Keuringsverslag van een elektrische laagspanning- en zeer lage spanningsinstallatie

NIET CONFORM

Datum keuring: 27/10/2023

Straatnaam	Schoolstraat
Huisnummer	21
Busnummer	
Postcode	1650
Gemeente	Beersel
Land	België

Afbeelding schakel- en verdeelbord:

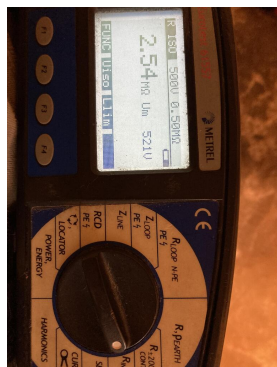
12.03 Eén of meerdere differentieelstroombeschermingsinrichtingen werken niet met testknop en/of stroominjectie. (Boek 1 Onderafdeling 6.5.7.2)

15.02 De aanduiding van de stroomkringen en/of apparatuur, aansluitklemmen, enz dient aangebracht of vervolledigd te worden. (Boek 1 Onderafdeling 3.1.3.1. en 3.1.3.3.A. en 5.1.6.1)

15.09 De genaakbare, naakte onder spanning staande delen zijn onvoldoende afgeschermd. (Boek 1 Afdeling 5.1.4. en 4.2.2.3.)

17.01 De nominale stroomsterkte van de beveiliging dient aangepast te worden aan de toelaatbare stroomsterkte van de stroomafwaarts geïnstalleerde leiding en/of verbruiker. (Boek 1 Afdeling 4.4.1.)

17.02 De smeltzekeringhouders of houders van kleine vermogensschakelaars met pennen met een sectie kleiner dan 10mm² dienen voorzien te worden van kalibreerelementen. (Boek 1 Onderafdeling 5.3.5.5.A.)

19.13 Toestellen zonder bodem moeten bevestigd worden op aangepaste montageplaten. (Boek 1 Afdeling 5.1.4. en 5.3.5.2. en 5.3.5.4.)
